改善箇所説明図

基準不適合発生箇所

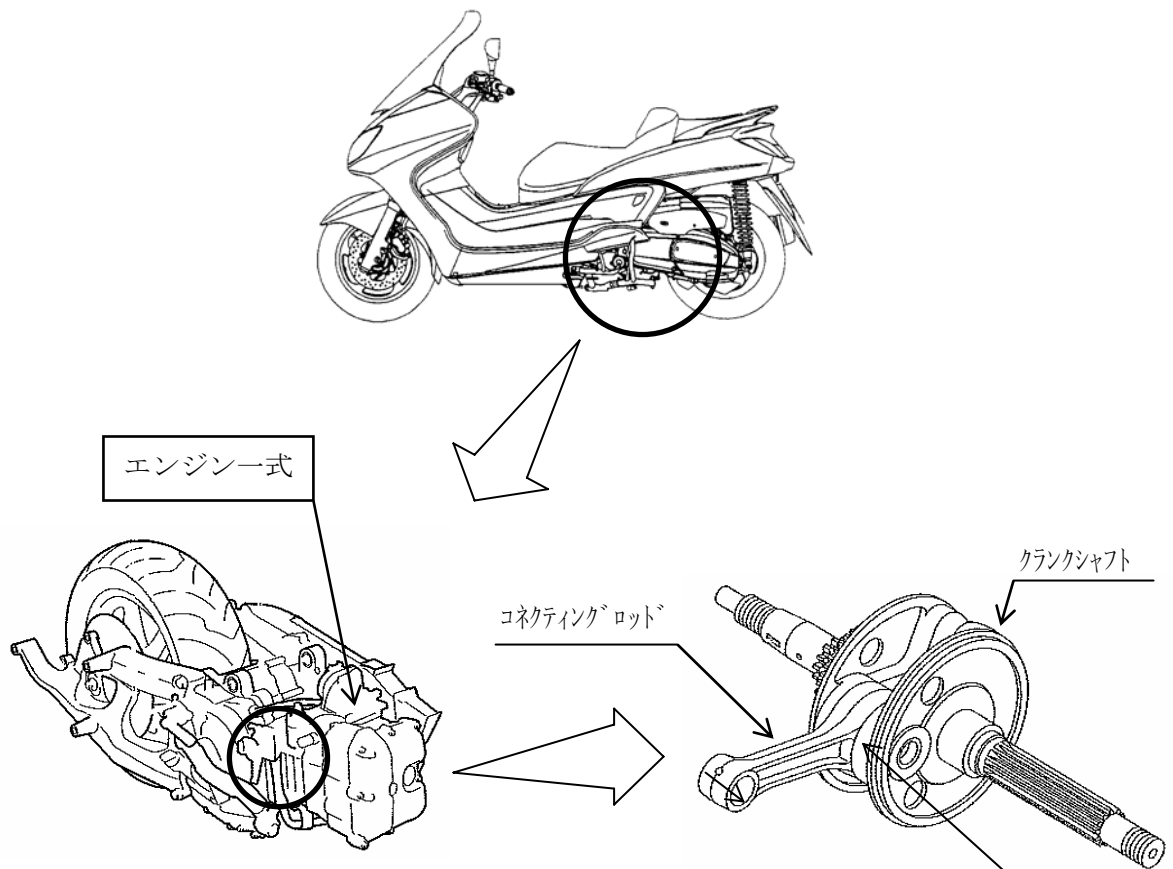
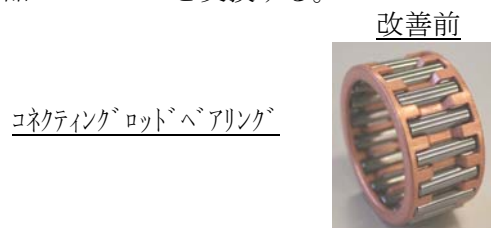
原動機の冷却性能が高すぎるため、原動機が暖まりにくいことから、エンジンから発生するブローバイガス中の水分が結露して、エンジンオイルに多量の水分が混入する。そのため、エンジンオイル中の添加物が加水分解し、硫黄イオンが発生して、原動機のコネクティングロッド大端部のベアリングの銅メッキが剥離するため、当該ベアリングが早期に摩耗し、ベアリングが破損して異音が発生することがあり、最悪の場合、エンジンが停止して再始動できなくなるおそれがある。

改善の内容： 全車両、対策品のコネクティングロッドベアリングが組み込まれたエンジンと交換する。なお、対策品の供給に時間を要することから、当面の暫定措置として、エンジンオイルをメッキ剥離の進行を抑える専用のエンジンオイルと交換し、後日対策品のエンジンと交換する。

識別：原動機型式打刻付近に塗布された白丸の識別マークの有無
